**ENQUÊTE PUBLIQUE RELATIVE À LA MODIFICATION n° 2  
DU PLAN LOCAL D'URBANISME de BOURG-LA-REINE**

**Du 20 octobre au 24 novembre 2021**

**Partie I : RAPPORT D'ENQUÊTE**

**Annie Joëlle Jasion  
Commissaire enquêtrice**

**RM 1 - Proposition (en gris sur photo ci-dessous)**

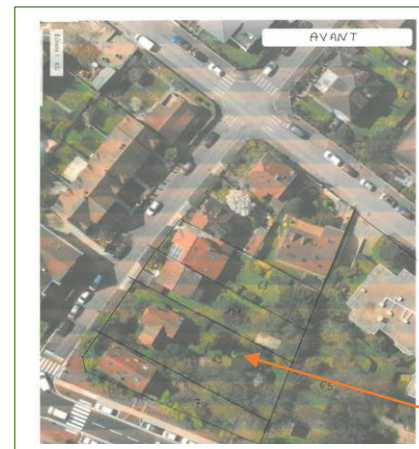
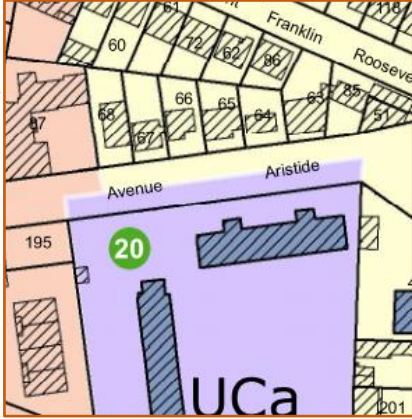
ObsN°	Résumé	Thèmes
<p><b>RM 1</b></p>	<p>Propriétaire de la parcelle 121 en zone UE (en limite de la zone UA)</p> <p><u>La situation actuelle</u></p> <ul style="list-style-type: none"> <li>- Sur la parcelle 70, construction d'un immeuble collectif suite à démolition d'un pavillon et la suppression totale de toute végétation en 2020</li> <li>- Un espace planté d'arbres de haute tige couvre toute la parcelle 69 et une partie de la parcelle 65 en continuité sur les parcelles 121 (3 sapins, 1 houx, 1 Vernis du Japon, des cornouillers sanguins...) et parcelle 68 (un sapin et un if qui fait la largeur de la parcelle). La majorité de ces arbres ont plus de 50 ans.</li> <li>- Sur le plan de zonage en UA, un « espace paysager à préserver » est inscrit sur la parcelle 65.</li> </ul> <p><u>Sa préoccupation :</u></p> <p>Risque majeur que cet important îlot de verdure (habitat pour une faune existante) soit complètement supprimé pour des constructions denses, en contradiction avec les mesures environnementales de la COP 26.</p> <p><u>Sa proposition sur le parcellaire ci-dessous :</u></p> <ul style="list-style-type: none"> <li>- Sur le plan de zonage, agrandir le périmètre d'espace paysager à préserver existant sur la parcelle 65 pour englober les parcelles 65,68,69 et 12 pour protéger cet îlot de verdure essentiel.</li> <li>- Préserver les 2 pavillons en meulière des parcelles 65 et 69 pour leur intérêt patrimonial architectural et la valeur historique du pavillon de la parcelle 69 où a vécu Max Régnier (1907-1993).</li> </ul> <p>PJ : Références aux articles L.123-1-5.7° et L. 123-1.7° du code de l'urbanisme.</p> <p>Photo aérienne avant construction sur la parcelle 7</p> <p><b>Réponse Maîtrise d'ouvrage</b></p> <p>En préambule, il est rappelé que cette modification du PLU n'a pas pour objet d'ajouter des protections spécifiques à la parcelle. Les 2 parcelles 121 et 68 sont situées en zone UE, avec moins de constructibilité et un taux d'espaces verts demandé plus important. En outre, un espace paysager à préserver existe déjà sur la parcelle voisine n° 66, côté bd Joffre, limitant ainsi les possibilités de construction de l'îlot. Le risque soulevé est donc très faible. Il n'est pas souhaité donner suite à cette proposition.</p>	<p>E</p>

Pourquoi la parcelle 70 a vu tous ses arbres détruits pour être intégralement bâtie ? Sans doute parce que les règles du PLU en vigueur en 2019 n'avaient pas anticipé ce type de problème ou bien le promoteur n'a pas respecté les règles.

**Commentaire du CE :** la réponse est réglementairement correcte, mais discutable.

Dans ce cas, la modification 2 améliore la protection en instaurant un caractère obligatoire en faveur des espaces libres et des plantations dans l'article 13 (que ce soit pour la parcelle 121 en zone UE ou les parcelles 65 et 69 en zone UA). Toutefois, Le risque du non-respect des règles au profit de l'optimisation foncière en UA est réel surtout s'il n'y a pas de contrôle sur les chantiers de construction.

Il serait souhaitable que la ville aille plus loin : je recommande que le futur PLUi réétudie la protection des fonds des parcelles mentionnées en UE et UA car elles semblent constituer le seul îlot qui participe à la lutte contre l'îlot de chaleur environnant en centre-ville et une continuité de biodiversité avec l'espace paysager protégé adjacent (voir carte ci-dessous fournie par la Ville). Ce serait une manière de renforcer le rôle environnemental et de lutte contre le réchauffement climatique long des axes urbains.
